**DODATOK Č. 4**

k zmluve o dielo č. POO-SNN-STA-0001 na predmet projektu

„Dostavba a rekonštrukcia lôžkovej časti NsP Spišská Nová Ves, a.s.“

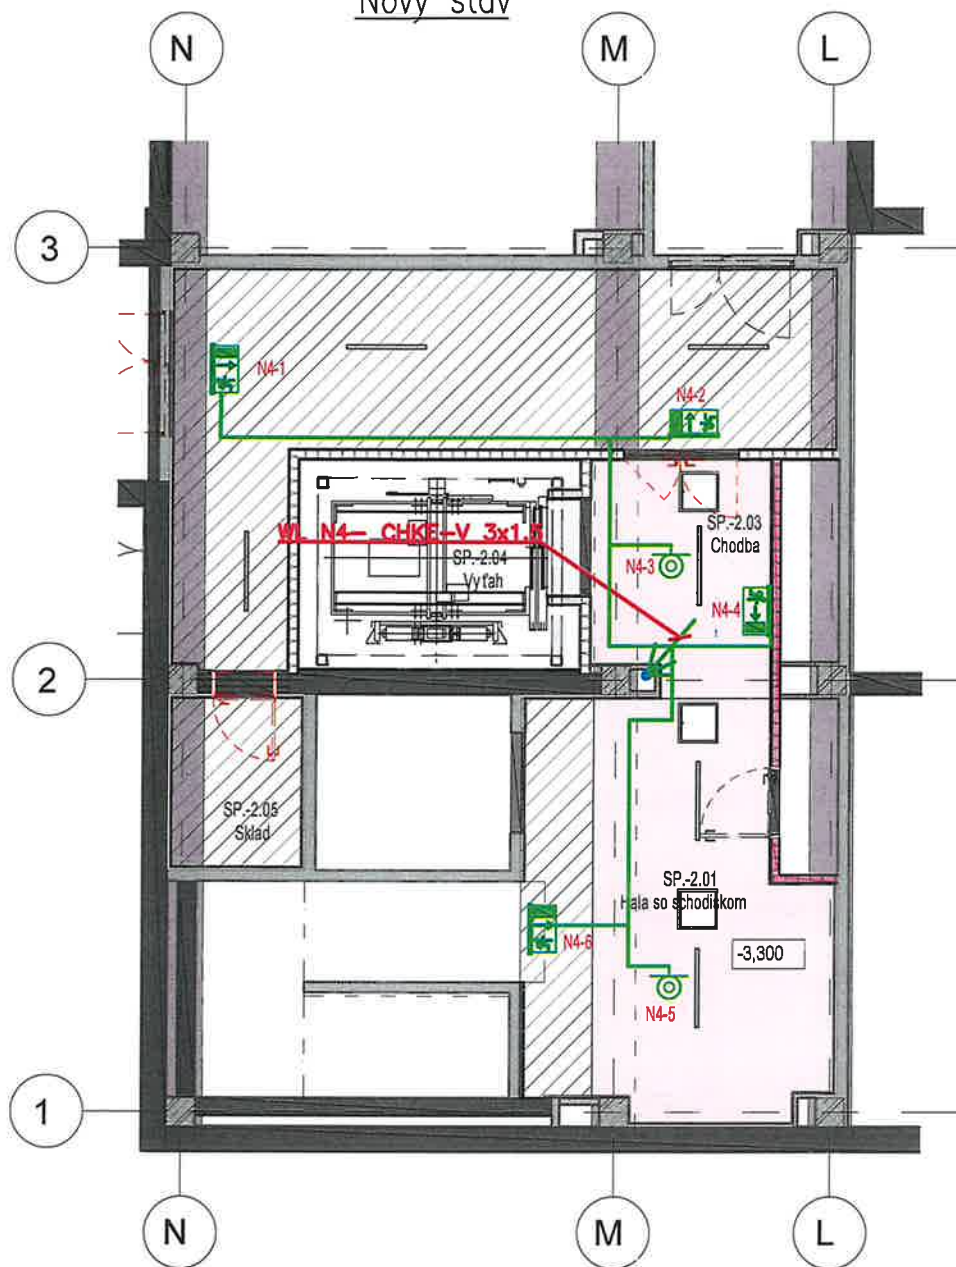
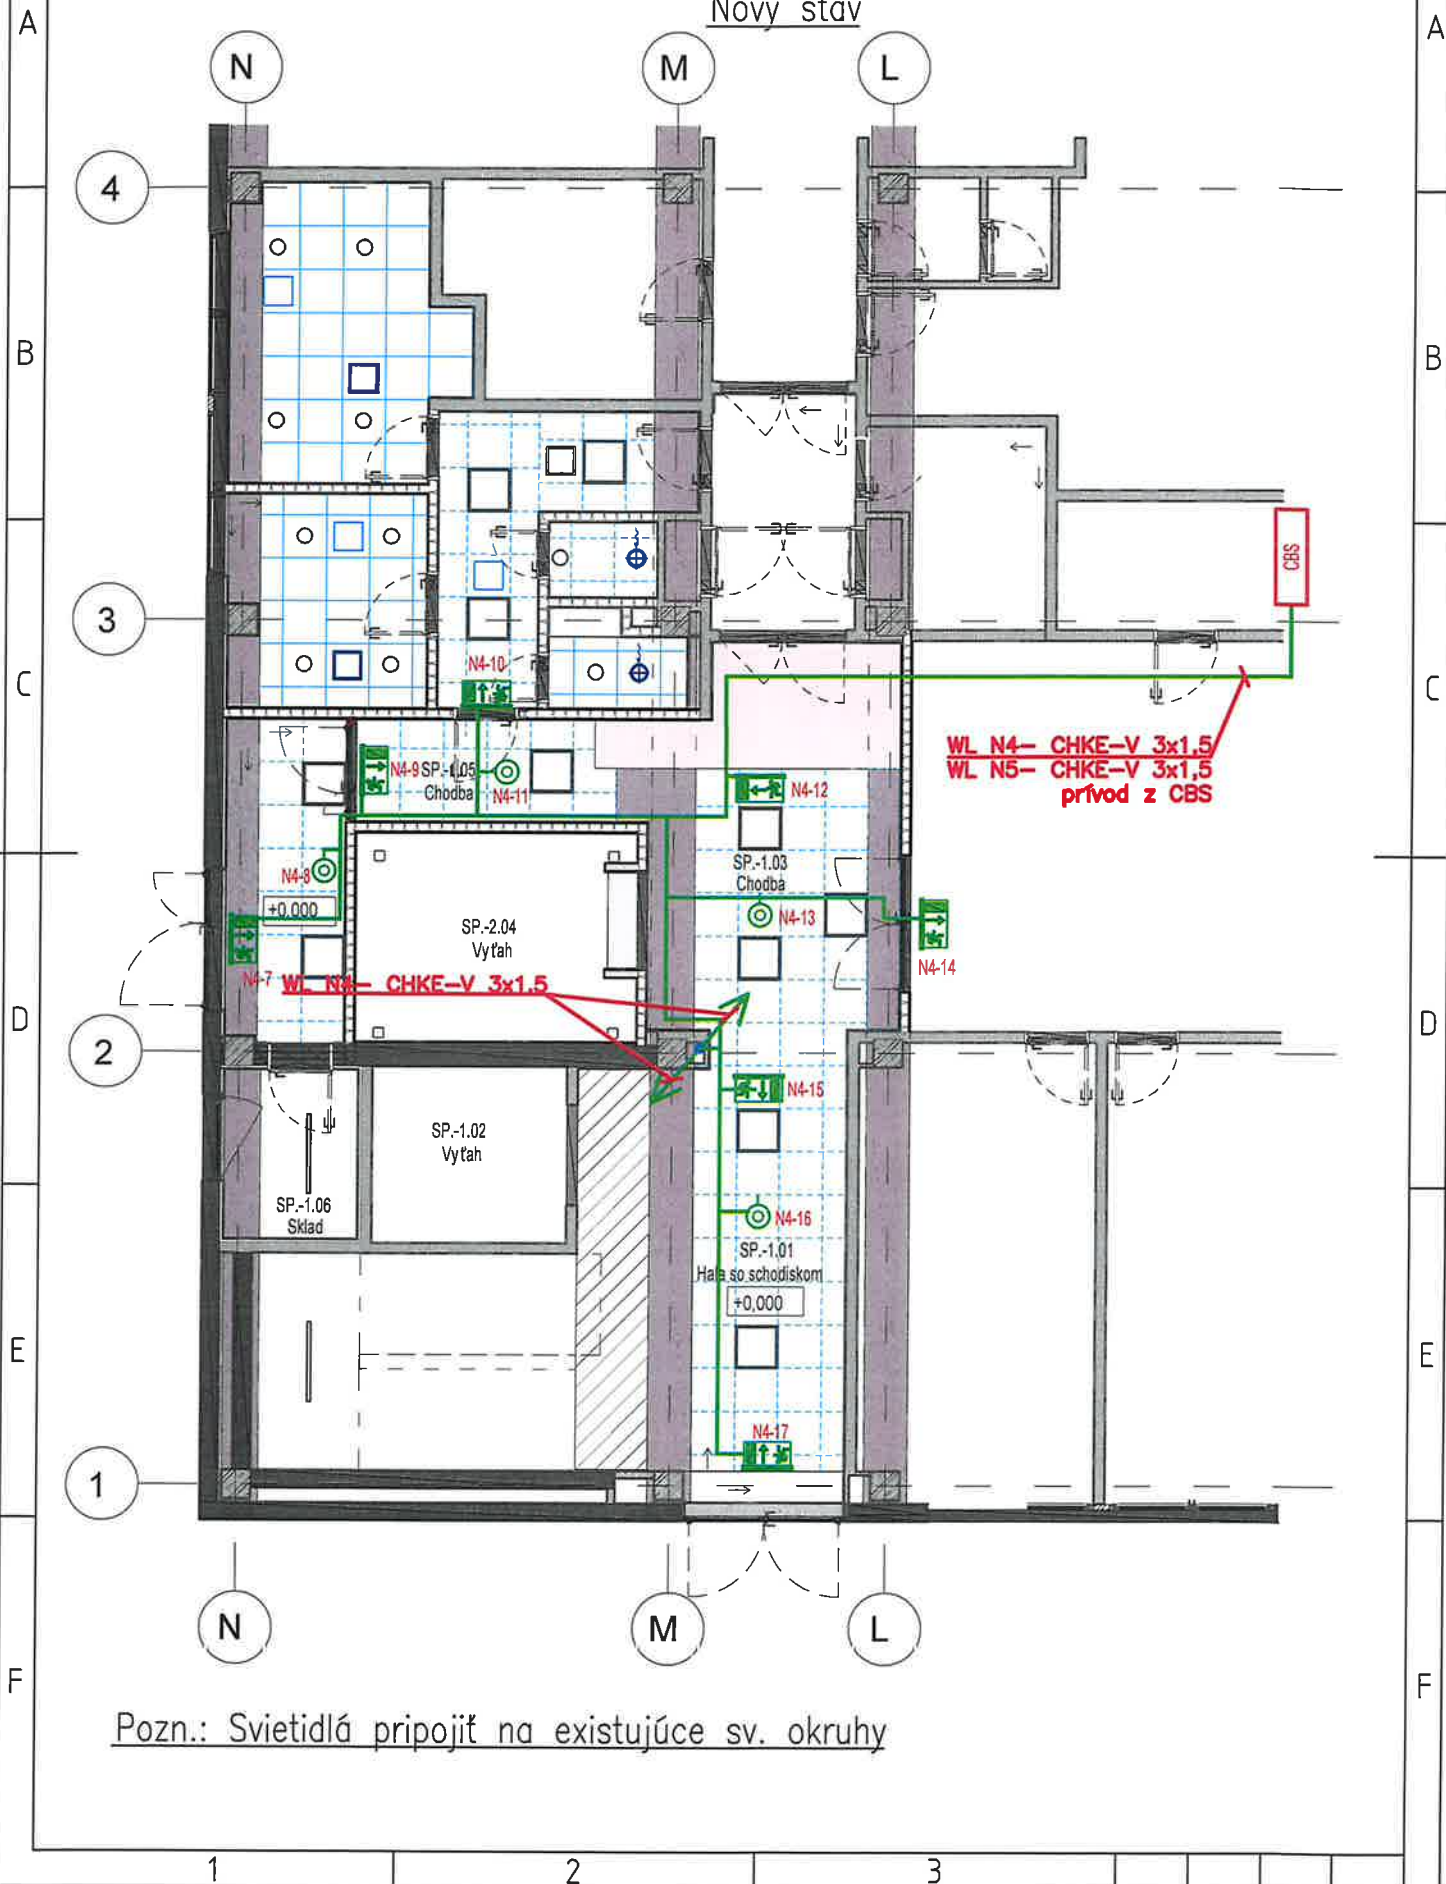
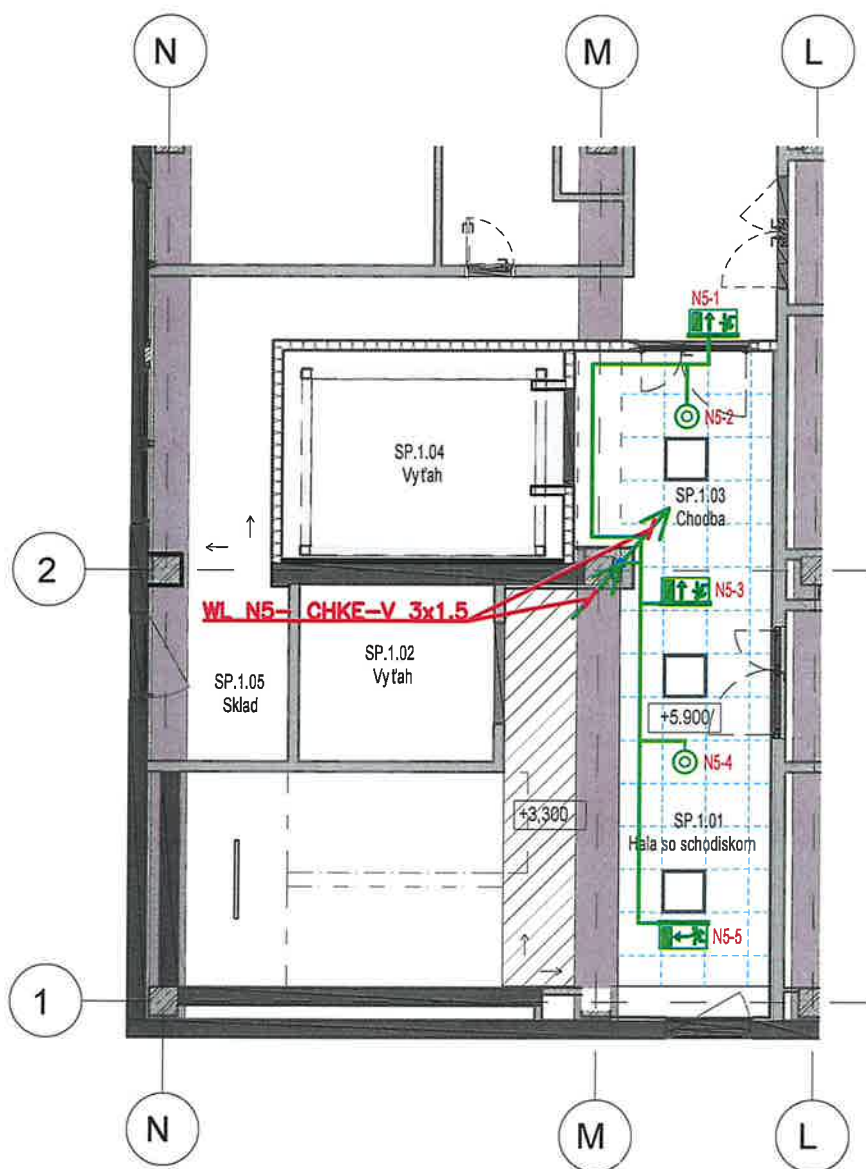
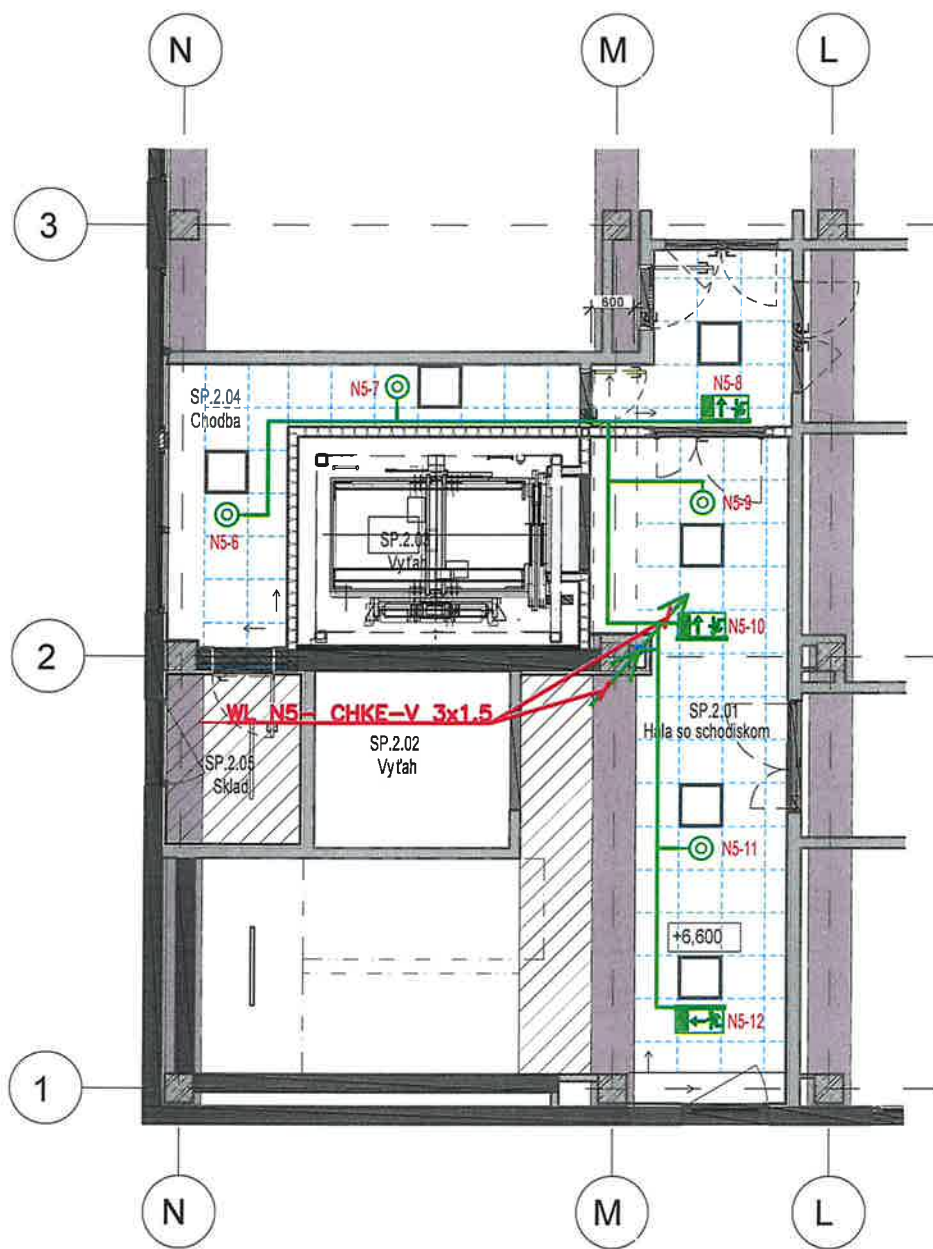
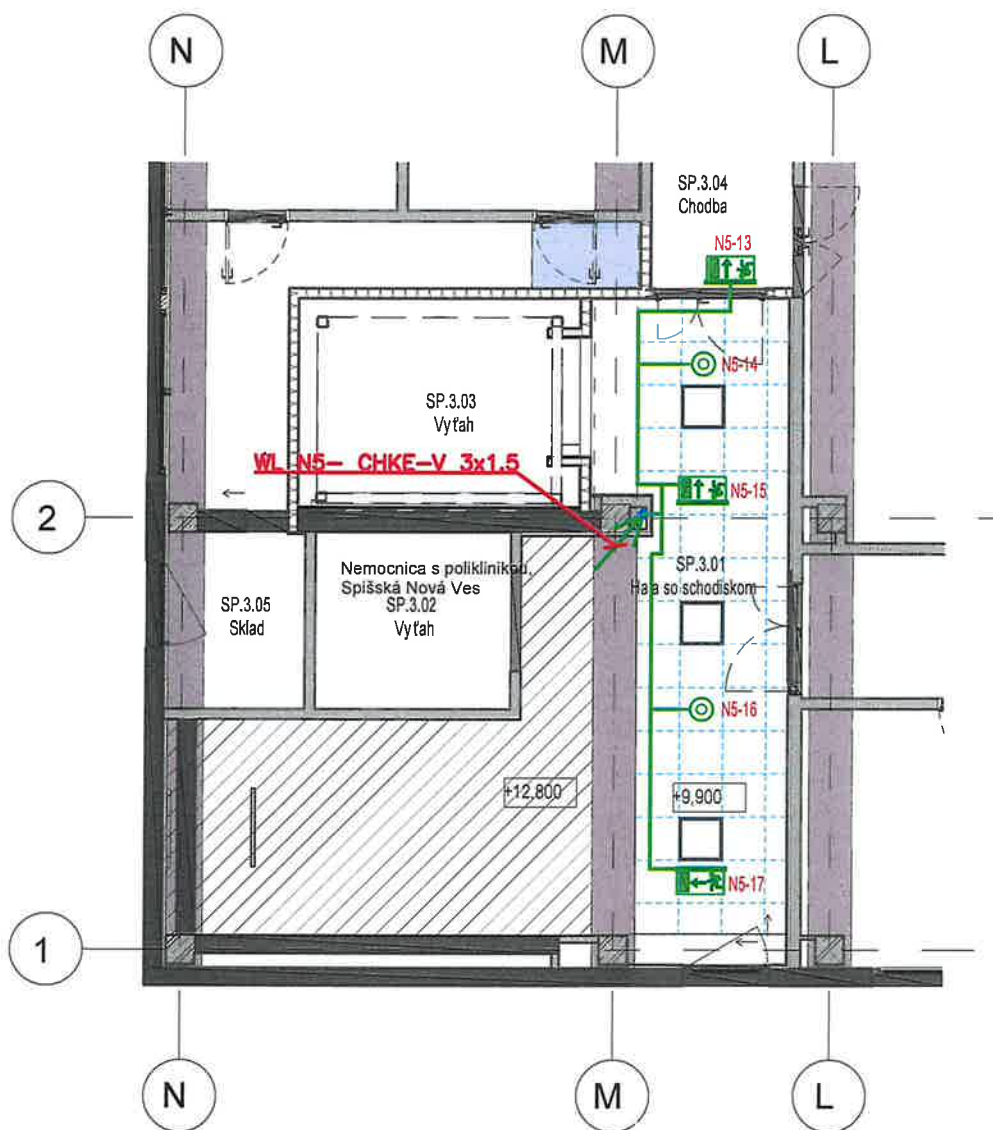
PODORYS 2.PP - DOPLNENIE NÚDZOVÉHO OSVETLENIA

PODORYS 1.PP - DOPLNENIE NÚDZOVÉHO OSVETLENIA

PODORYS 1.NP - NÚDZOVÉHO OSVETLENIA

# PODORYS 2.NP - NÚDZOVÉHO OSVETLENIA

PODORYS 3.NP - NÚDZOVÉHO OSVETLENIA

SO 03. ASR-M-03.1 – REVÍZIA 01

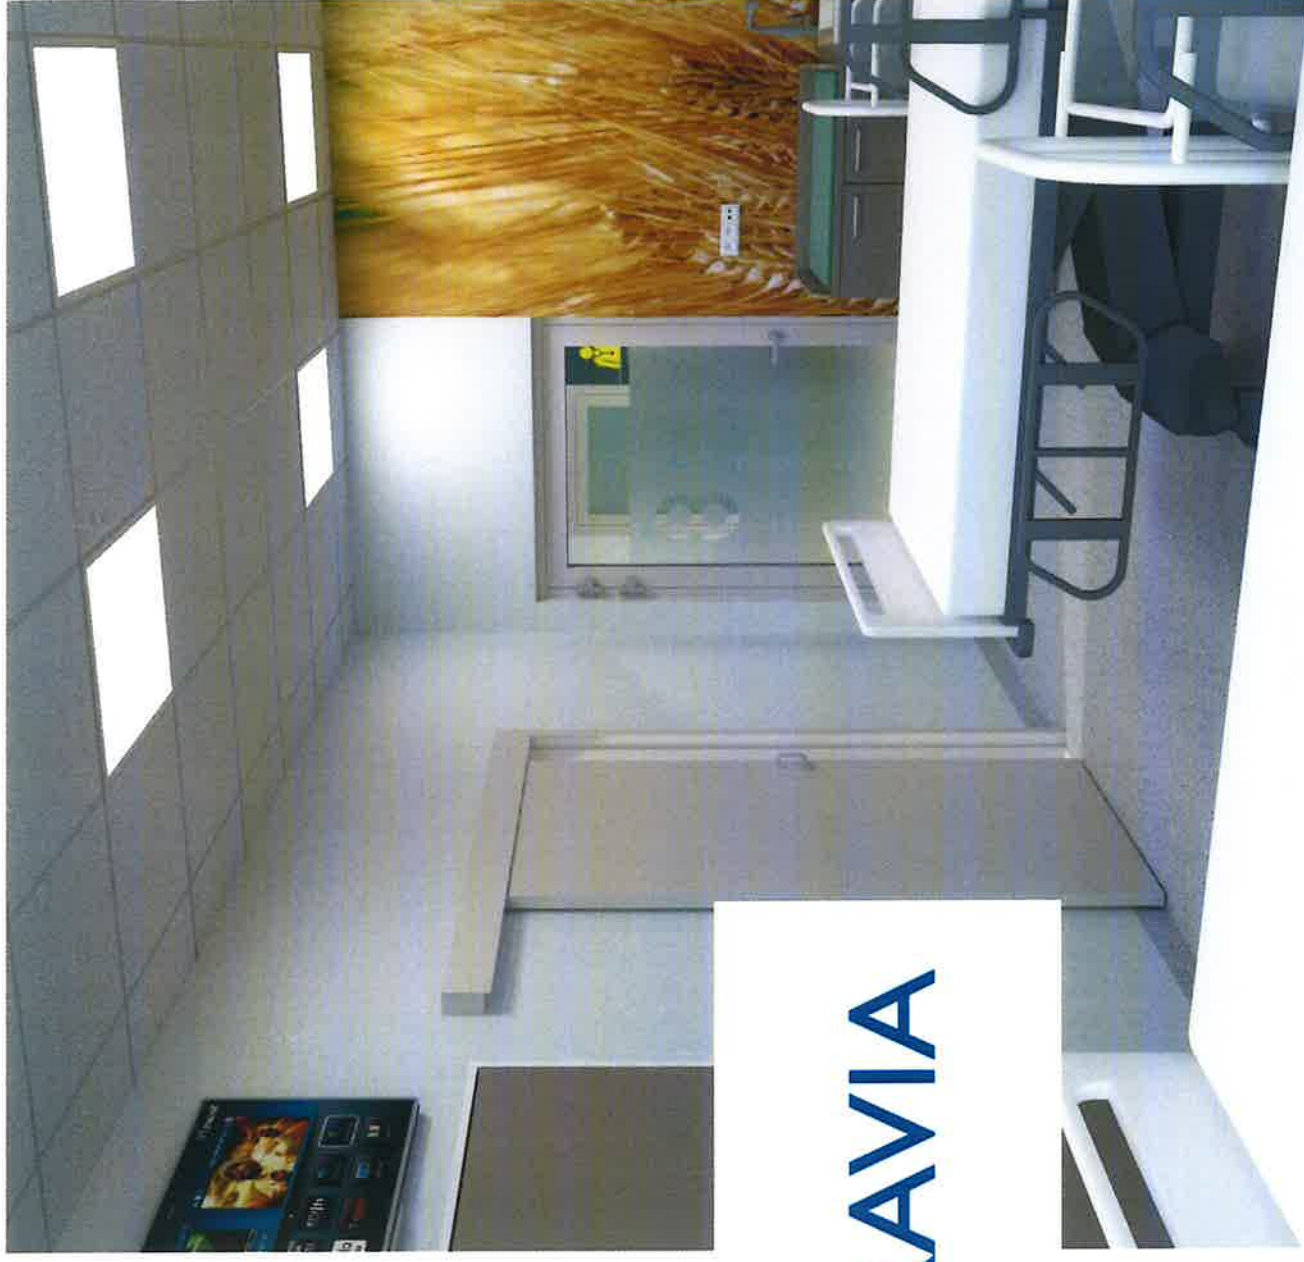
- Položka I.51: NÁSTENNÝ VEŠIAK/ HÁČIK NA UTERÁK - ÚPRAVA REFERENČNÉHO OBRÁZKU
- Položka I.68: NÁSTENNÝ VEŠIAK/ HÁČIK – UPRESNENIE PARAMETROV
- Položka I.141: MADLO SPRCHA – ÚPRAVA ROZMERU A TVARU MADLA
- Položka I.142: MADLO WC - ÚPRAVA REFERENČNÉHO OBRÁZKU

# Podorysná schéma 2.PP Úprava výšky pôvodnej trasy potrubí

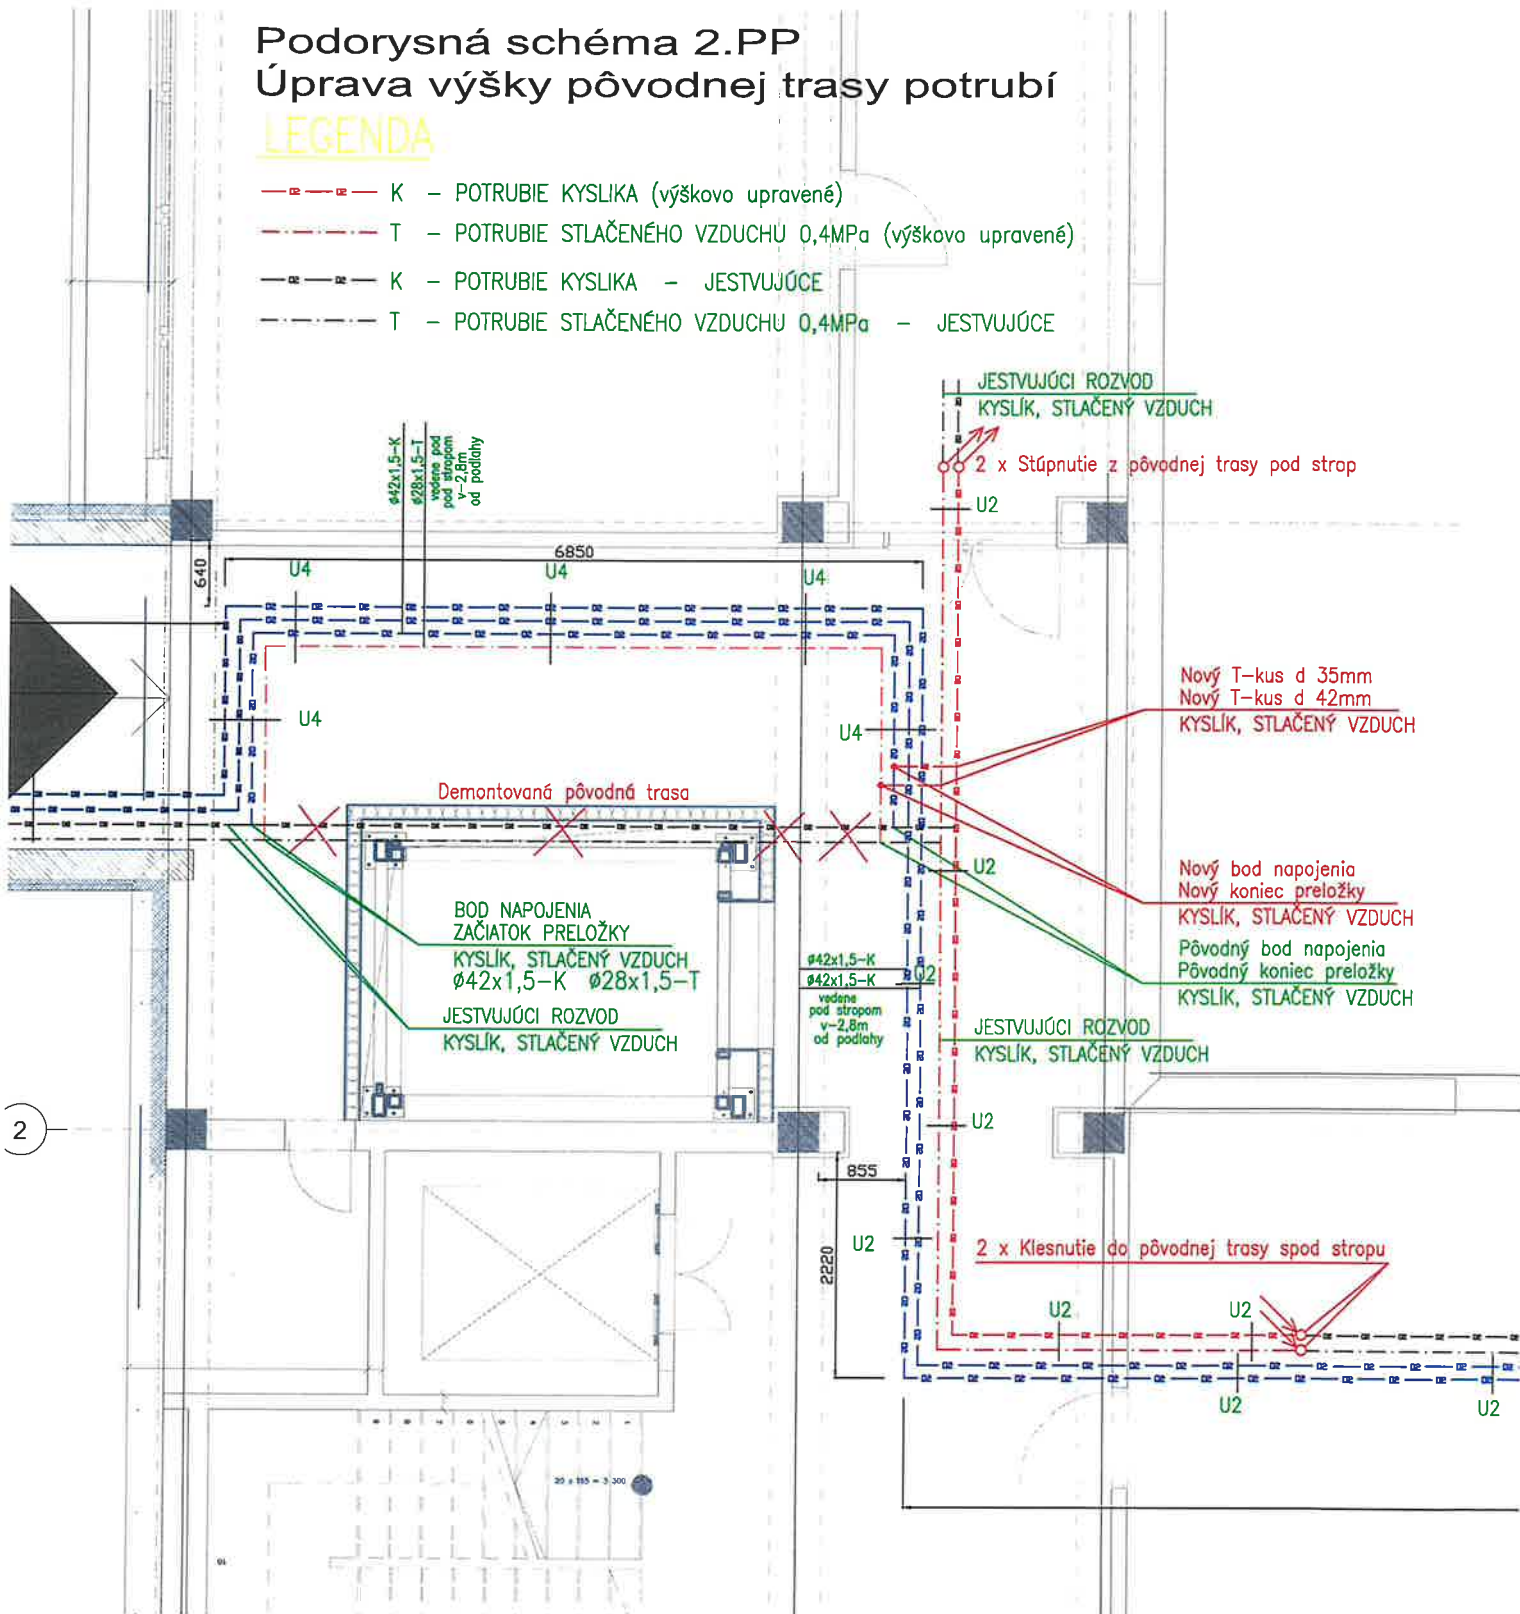
- K — POTRUBIE KYSLIKA (výškovo upravené)
- T — POTRUBIE STLAČENÉHO VZDUCHU 0,4MPa (výškovo upravené)
- K — POTRUBIE KYSLIKA — JESTVUJÚCE
- T — POTRUBIE STLAČENÉHO VZDUCHU 0,4MPa — JESTVUJÚCE
